Warszawa, 10.11.2016

Dotyczy postępowania 89/Med./2016 na dostawę jednorazowego sprzętu do krążenia pozaustrojowego, sensorów mózgowych, wraz z najmem monitorów

Dotyczy pakietu nr 1

| Schemat 1 | | 3WAY LHM CLAMP non valve stop. code | | 3x4x35 | | 3WAY STOP COOL PRESS. non LCF | |

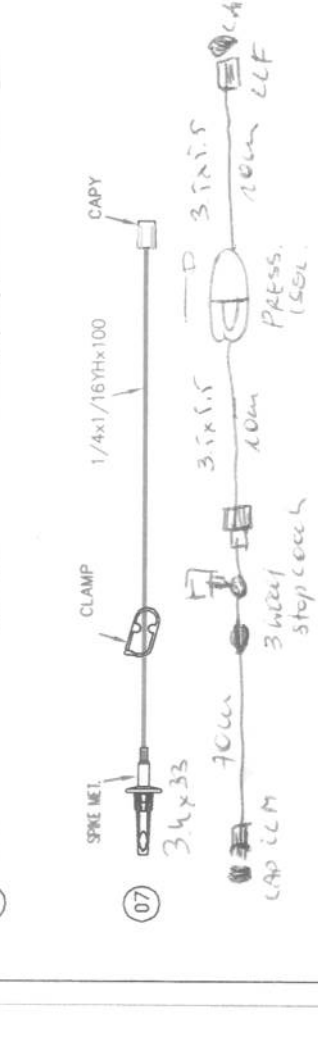
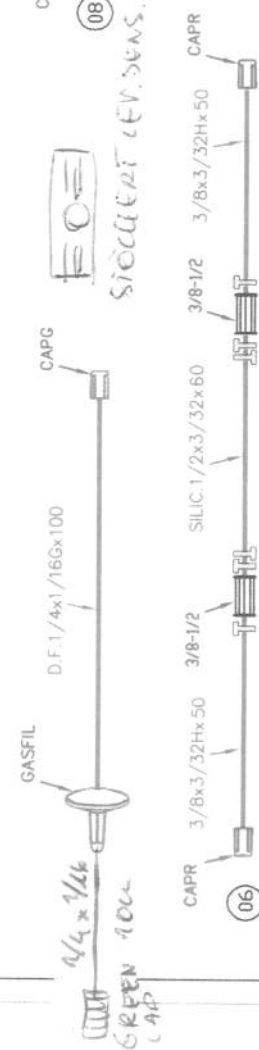
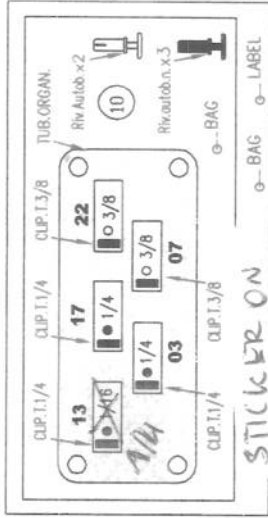
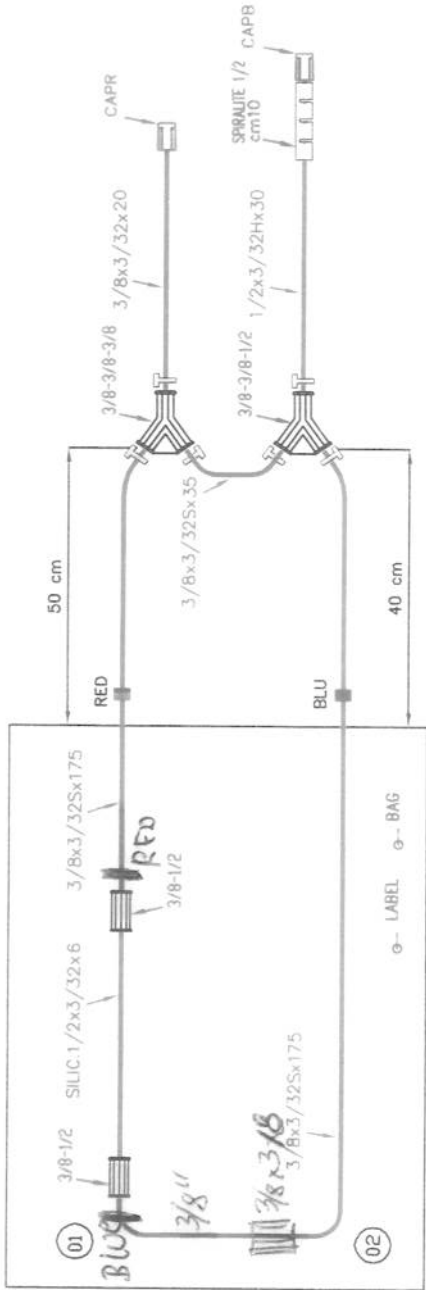
- 18) Ponieważ Zamawiający wymaga, aby przed wysłaniem do produkcji rysunek drenów został bezwzględnie zaakceptowany przez użytkownika, a opis zestawu drenów nie jest zgodny z załączonym przez Zamawiającego schematem nr 1, załączamy do pytań rysunek „schemat nr 1” z prośbą o jego akceptację. W przypadku nie wyrażenia zgody, zwracamy się do Zamawiającego o objaśnienie co należy w rysunku poprawić, aby spełnił on stawiane wykonawcom wymagania, ponieważ każda z firm produkująca zestawy drenów do krążenia pozaustrojowego, może dowolnie modyfikować i wyprodukować dreny zgodne z wymaganiami Zamawiającego.

Item: ~~ED748~~ Custom Pack: CP 3/8x3/8 SCHEMAT 2

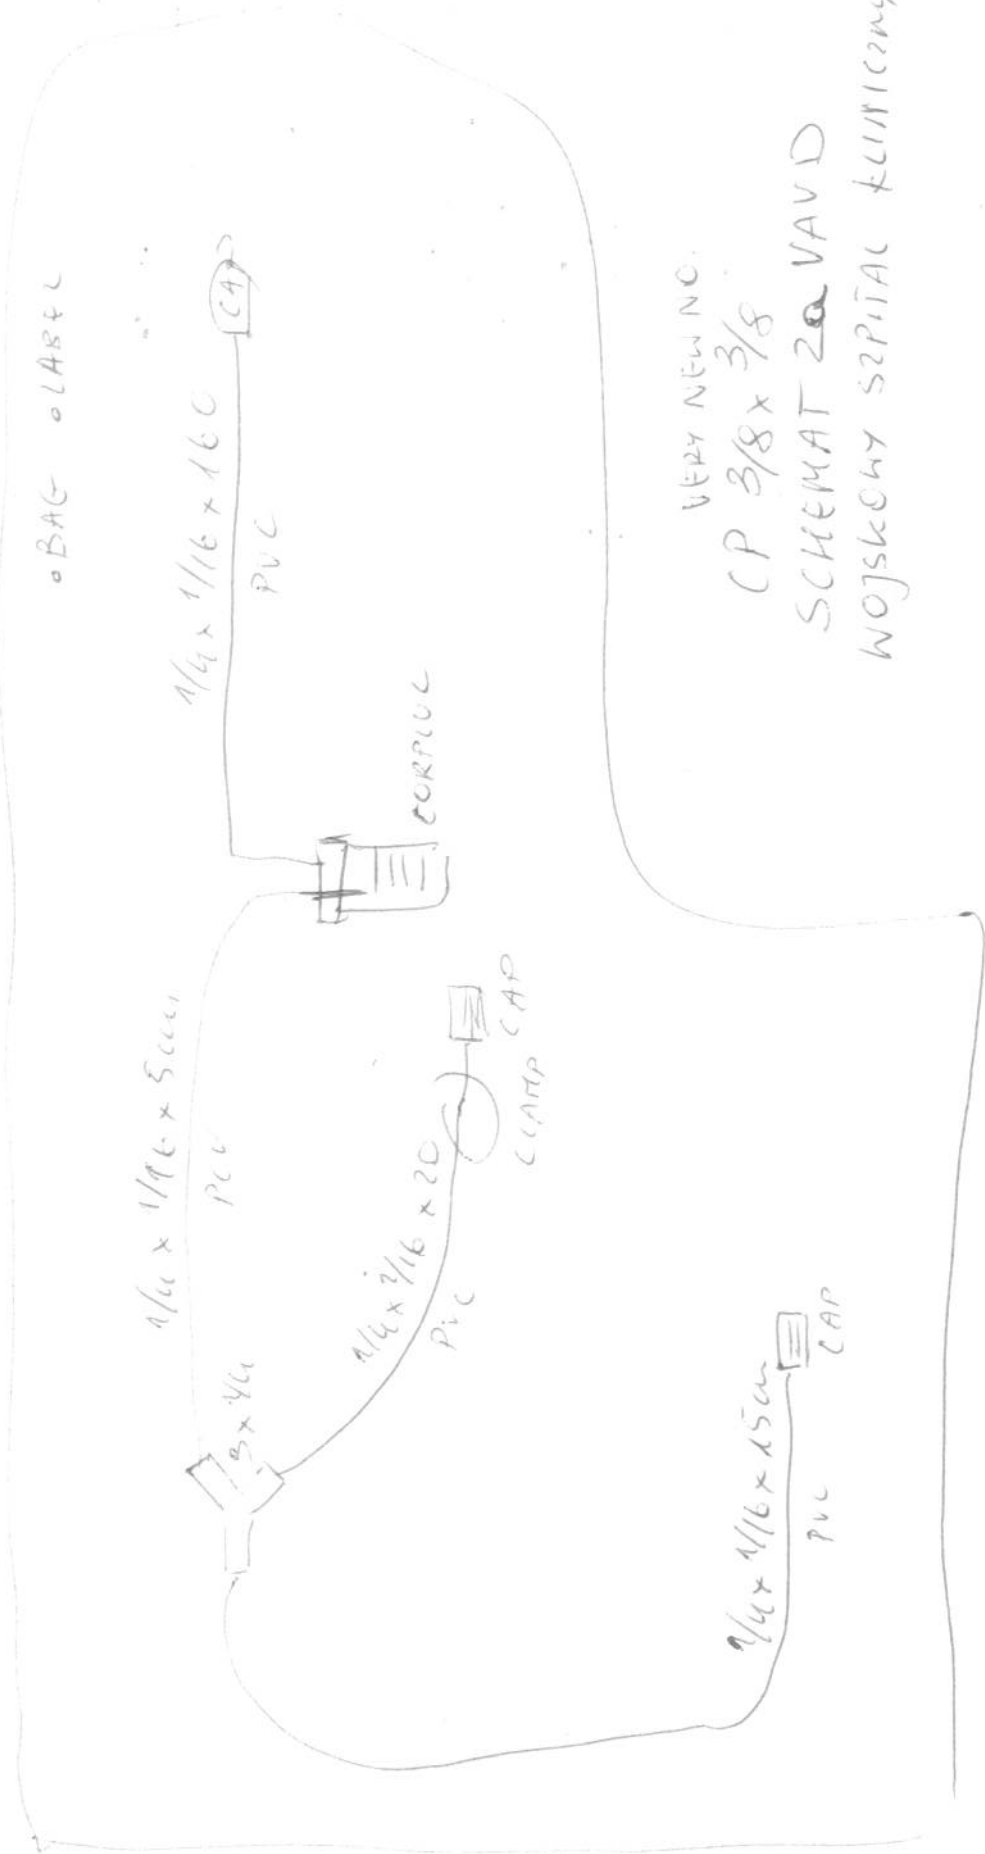
- 19) Ponieważ Zamawiający wymaga, aby przed wysłaniem do produkcji rysunek drenów został bezwzględnie zaakceptowany przez użytkownika, a opis zestawu drenów nie jest zgodny z załączonym przez Zamawiającego schematem nr 2, załączamy do pytań rysunek „schemat nr 2” + „schemat nr 2a” z prośbą o ich akceptację. W przypadku nie wyrażenia zgody, zwracamy się do Zamawiającego o objaśnienie co należy w rysunku poprawić, aby spełnił on zasadnicze wymagania. Ponadto zwracamy się do Zamawiającego, aby zrezygnował z wymogu dostarczenia drenów z kolorowym oznaczeniem na całej długości linii na stół, gdyż linie te są bardzo drogie. Ponieważ Zamawiający w schemacie 2 wymaga, aby linie tętnicza i żylna były tej samej grubości, dlatego faktycznie istnieje ryzyko odwrotnego podłączenia linii na stole. Nasza firma, w celu uniknięcia pomyłki stosuje rozwiązanie równoważne i nie kosztowne, oznaczając linie kolorem niebieskim i czerwonym jedynie w miejscu ich połączenia z kaniulami, co jest doskonale czytelne dla operatora. Nie ma więc konieczności stosowania drogiego rozwiązania skoro można zastosować rozwiązanie

równoważne. W przypadku nie wyrażenia zgody na powyższe rozwiązanie zwracamy się do Zamawiającego o podanie uzasadnienia, czemu Zamawiający nie wyraża zgody na rozwiązanie równoważne i mniej kosztowne.

SCHEMAT 3

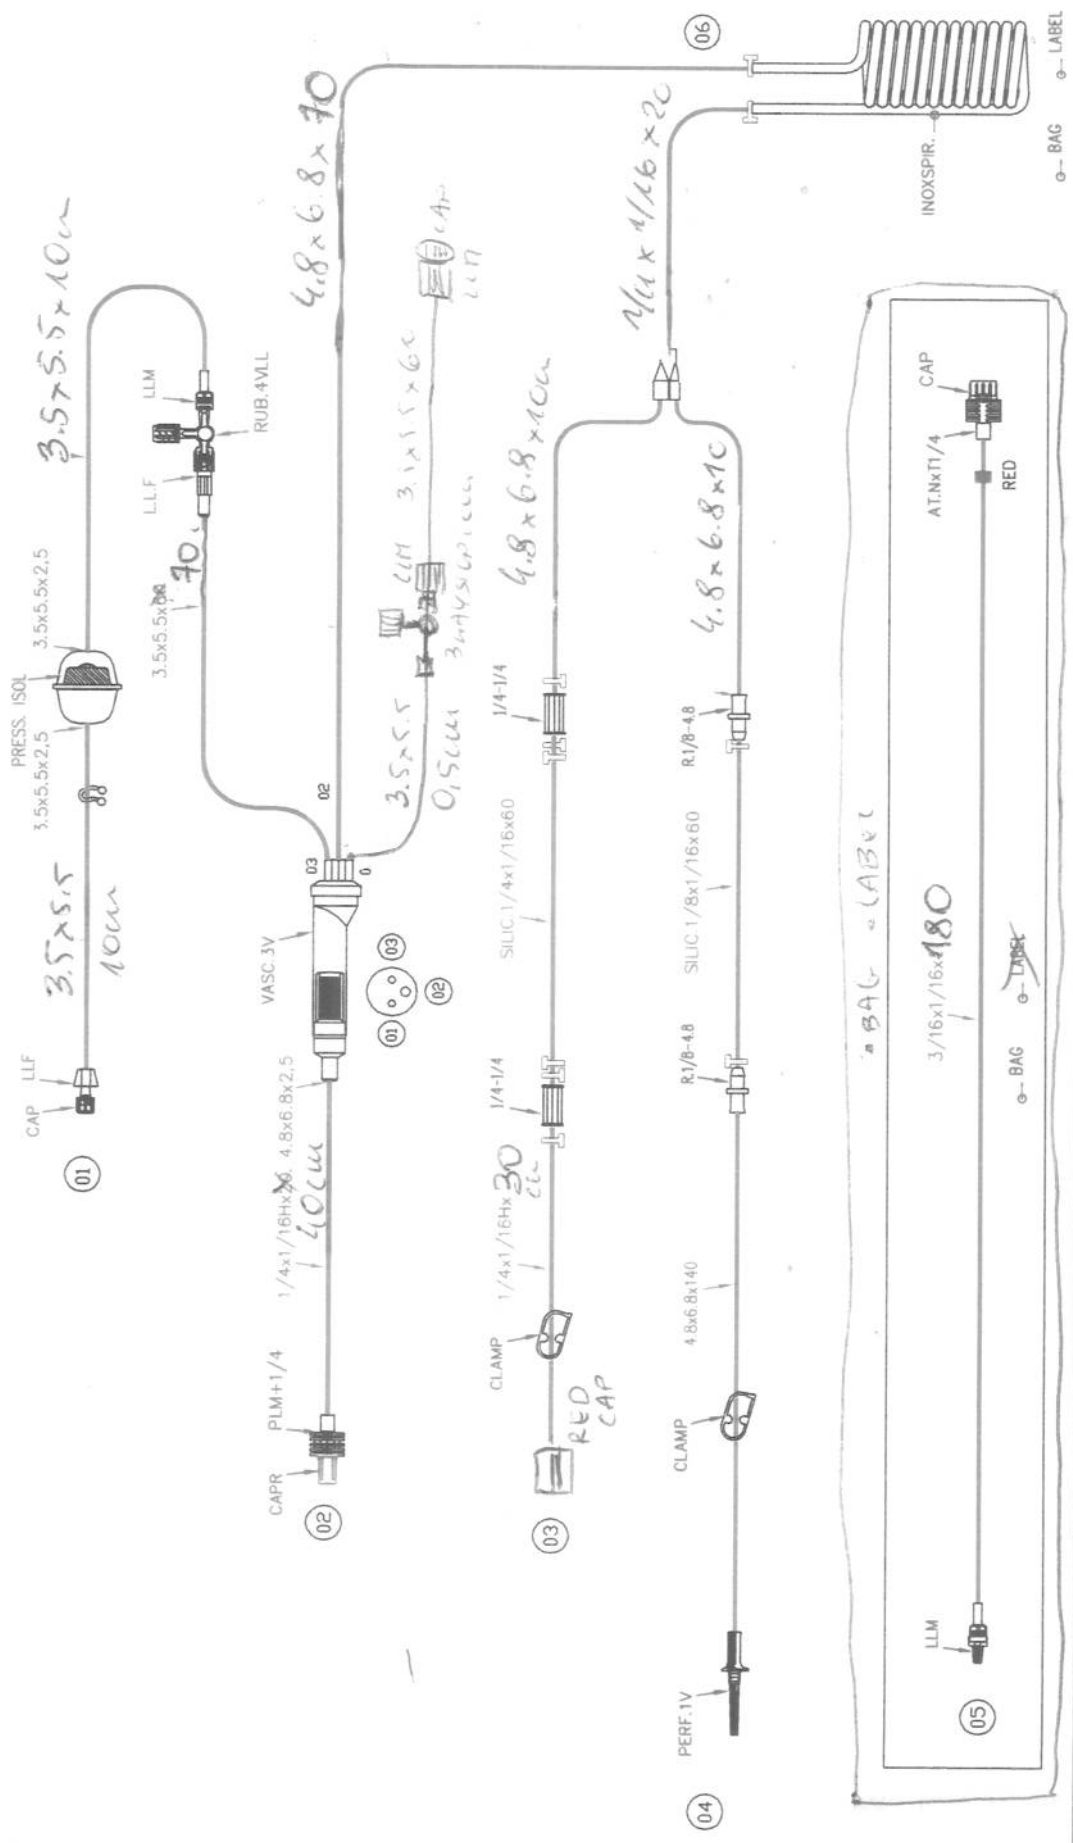
20) Zwracamy się do Zamawiającego o akceptację przesłanego przez nas schematu nr 3 – zestaw do kardioplegii krwistej, mimo, że jest on zgodny z wymaganiami Zamawiającego.
